<b>ZMĚNOVÝ LIST (ZmL) č.: 1</b>		Lesy České republiky, s.p. Přemyslova 1106/19, Nový Hradec Králové, PSČ 500 08 IČO: 421 96 451, DIČ: CZ42196451	
Organizační jednotka	Oblastní ředitelství Východní Čechy - 947		
Název akce	Hlásnice		
Zhotovitel akce	Vektra, spol. s.r.o.		
Charakter akce (I/N)	Účetní číslo akce	S 952/2020/079	
Zdroj financování	DVT - DP 129 390 - podprogram 129 392		
Druh zakázky	ZPŘ		
Číslo SoD, datum uzavření	6/2020/Háj	Cena za dílo (v Kč bez DPH)	5 950 475,39
Dodatky SoD, datum uzavření			
Cena za dílo dle dosud uzavřených dodatků SoD (v Kč bez DPH)			
<b>Specifikace (popis) změny</b>			
<p>Situování: SO 01-4, napojení rovnaniny nad novým betonovým stupněm na zděný stupeň (práh)</p> <p>Popis: Změnový list řeší změnu technologie sanace konstrukce zděného stupně, u kterého se mělo odbourat narušené zdivo cca 1-2 šáry a nově vyzdít na původní tvar. Po obnažení výkopem bylo zjištěno, že objekt byl založen na původním opevnění koryta (dlažba) a je vyzděn 2-3 šáry zdiva z LK na MC. Stávající stav je za hranou životnosti a objekt drží v podstatě jako zdivo na sucho. Změnový návrh počítá s tím, že konstrukce původního stupně zůstane zachována v původním stavu a jeho oporu

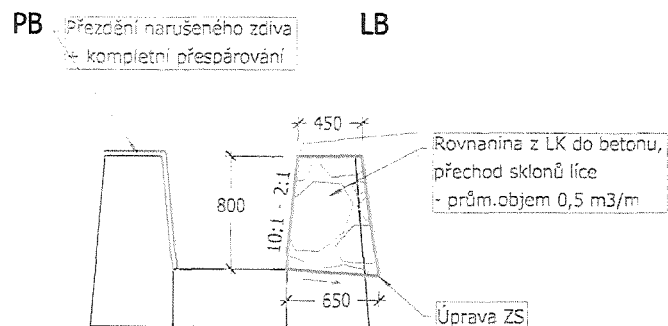
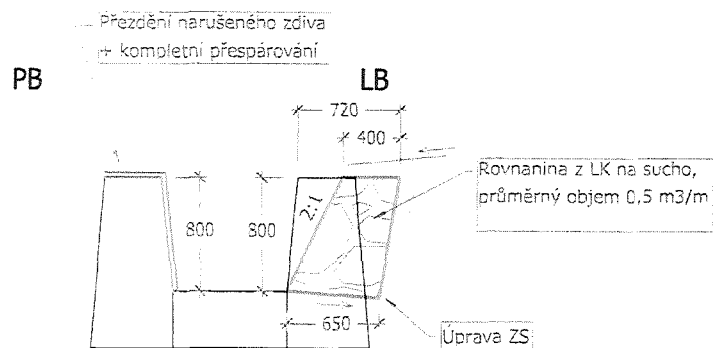
-  Ubourání stávající zdi - LB
-  rovnanina z lomového kamene
-  přespárování stávajícího zdiva

SO 01-8	bm	plocha		objem	
		m <sup>2</sup> /bm	m <sup>3</sup> /bm	m <sup>2</sup>	m <sup>3</sup>
Přespárování PB	15,5	1,2		18,6	
Přezdění PB	6,5		0,35		2,275
Přezdění LB	2,0		0,35		0,7
Rovnanina skládaná na sucho	13		0,5		6,5
Rovnanina do betonu	6		0,5	3

PB - Rozebrání a opětné vyzdění třech úseků zdi od km 2,0137 (stodola) v délce 1,5 m, v km 2,0235 (stupeň) 2,0 m, v km 2,035 (most místní účelové komunikace+nadzemní vedení plynu) 3,0 m.

LB - V km 2,035 (most místní účelové komunikace+nadzemní vedení plynu) 2,0 m.

Úbrouání zdiva bude provedeno na výškové úrovni stávajícího opěvněného dna (dlažba) s úpravou ZS reškmením nebo celkovým
